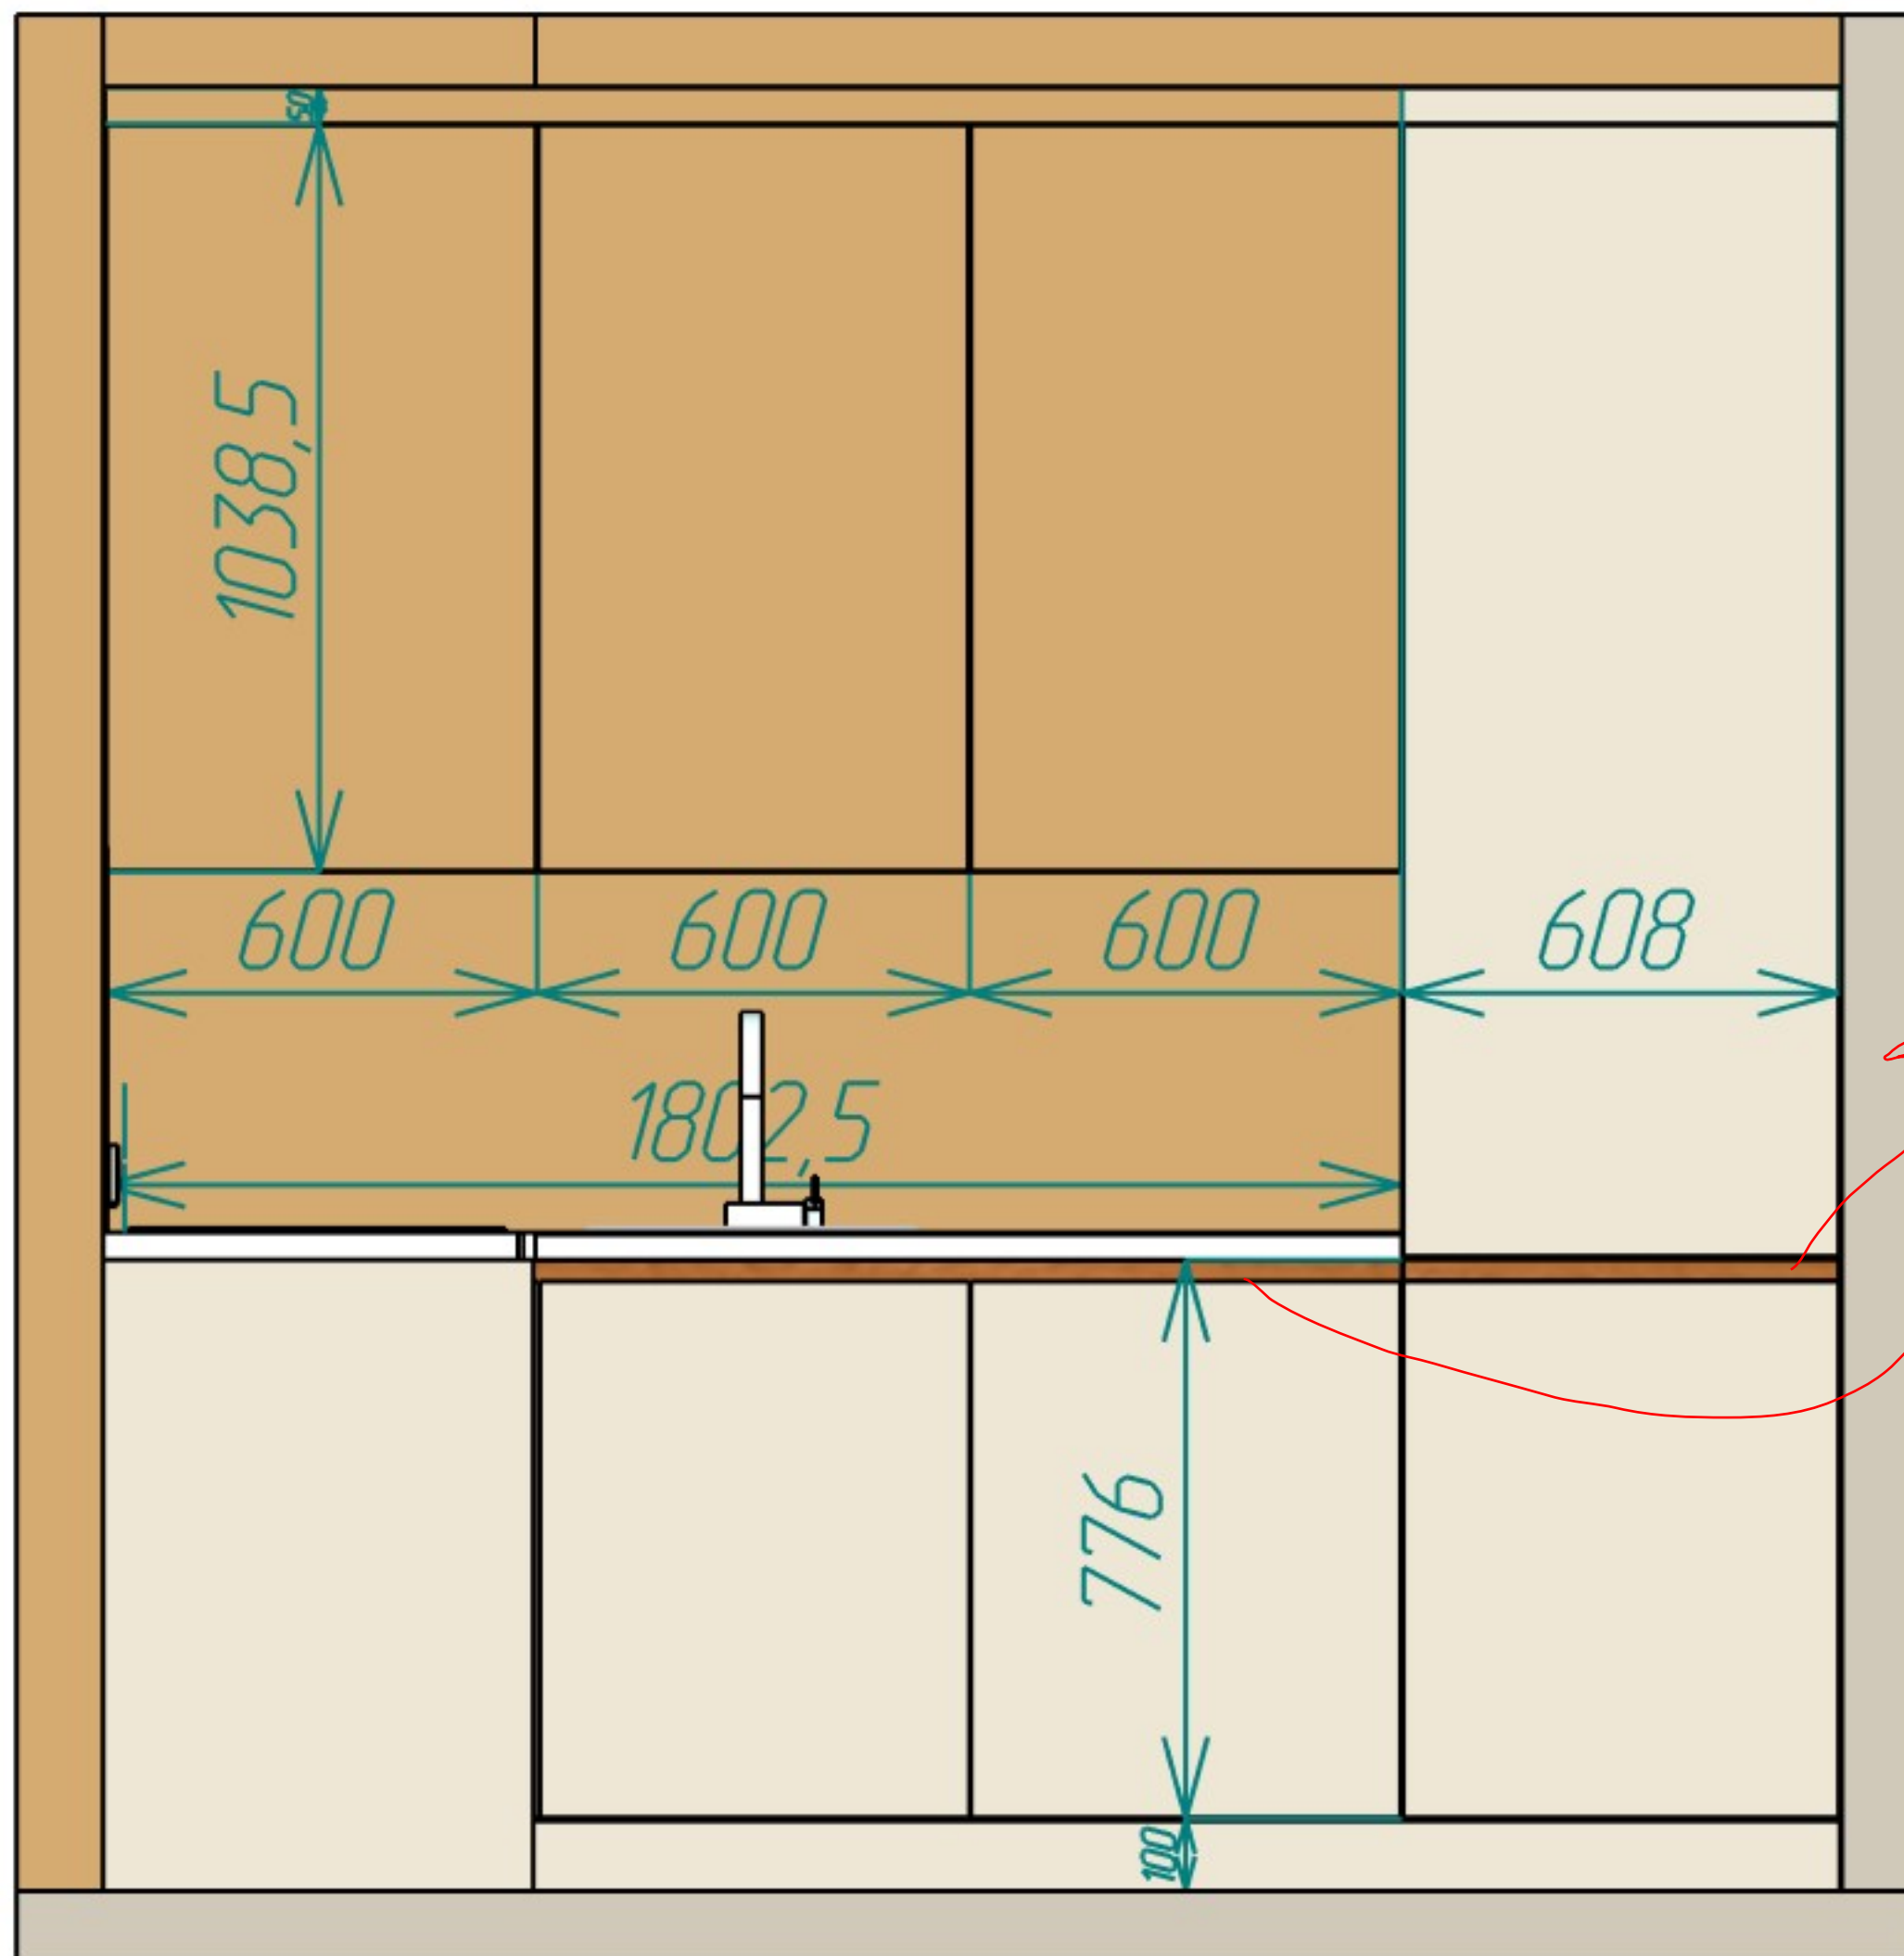
указать материалы и цвета

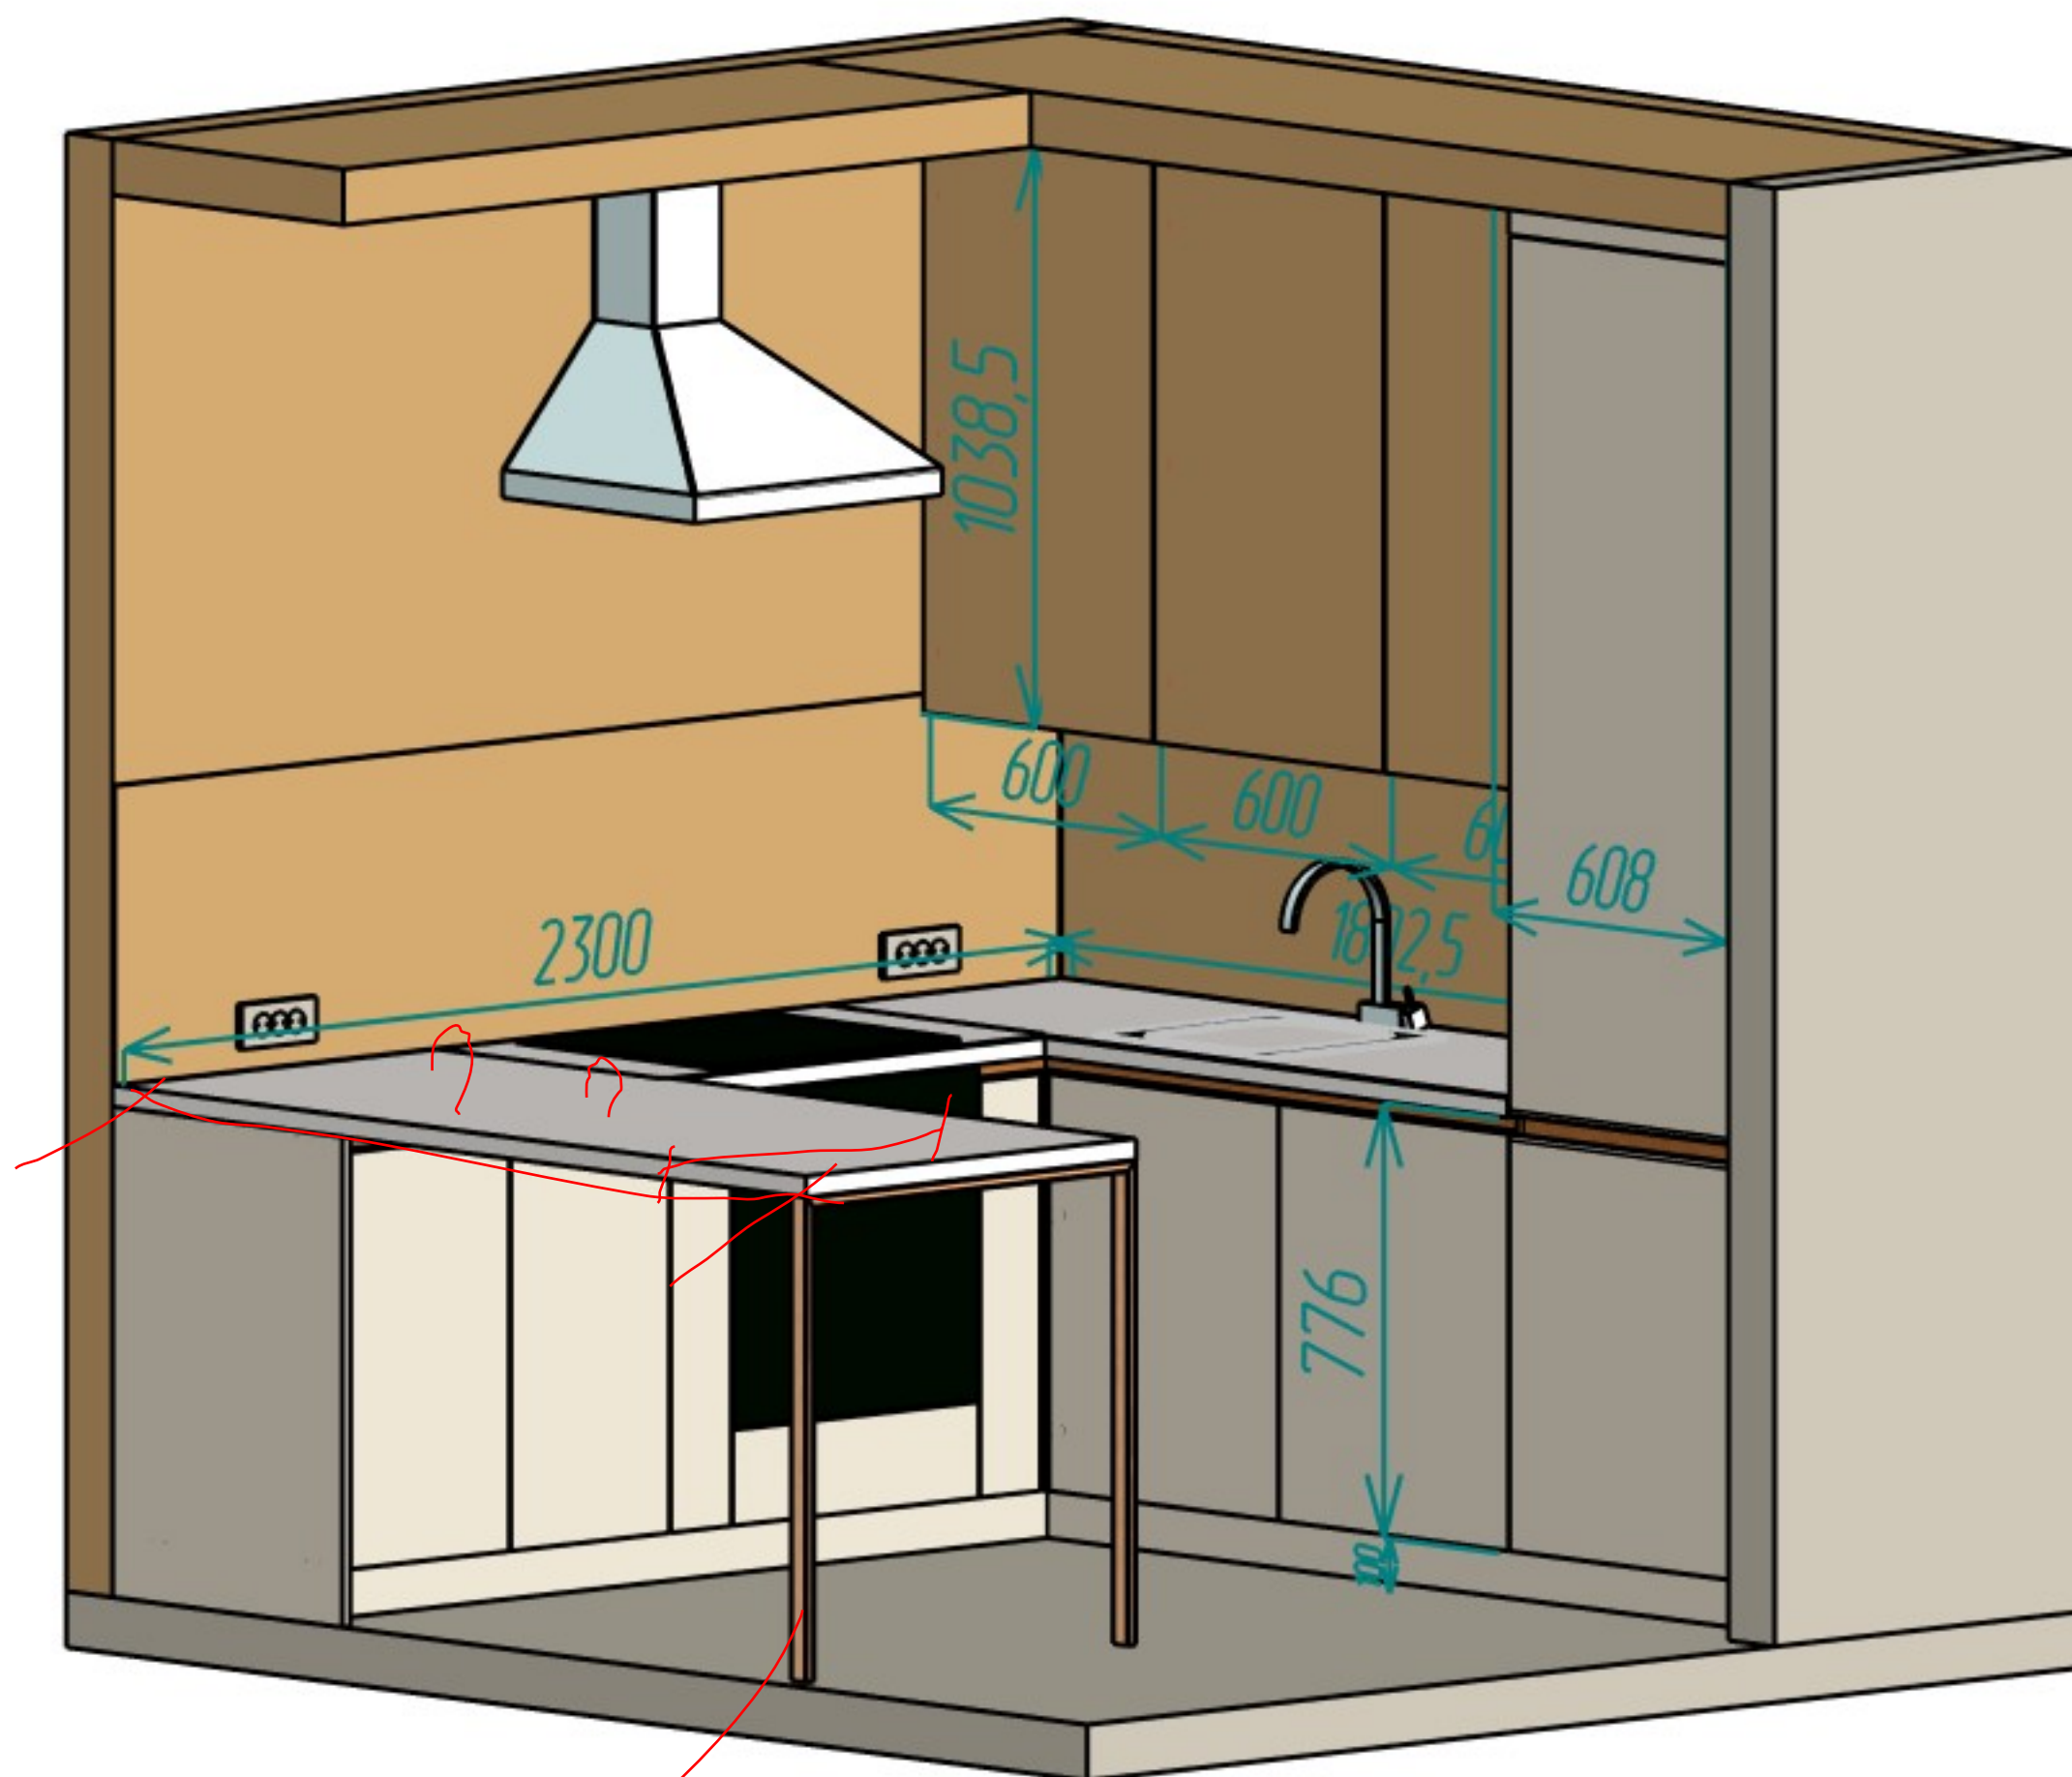
это что? ручка интегрированная
или что? есть пример
